## 改善箇所説明図

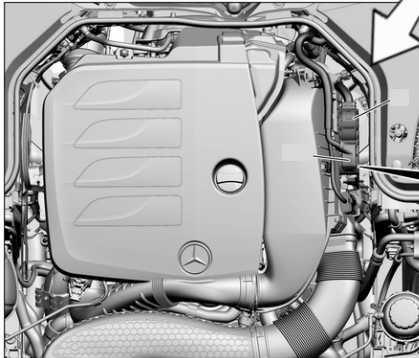
不具合発生箇所

エンジンコントロールユニット

エンジンコントロールユニットにおいて、制御プログラムが不適切なため、アイドル時に負荷による回転変動が発生した際にシステムが失火と誤検知し、シリンダの燃焼を休止させてエンジン警告灯(MIL)を点灯させ、排出ガスが基準値を超えるおそれがある。また、最悪の場合、アイドル中にエンストするおそれがある。

注:  は、対策プログラムに書き換える部位を示す。

全車両、エンジンコントロールユニットの制御プログラムを対策プログラムに書き換える。
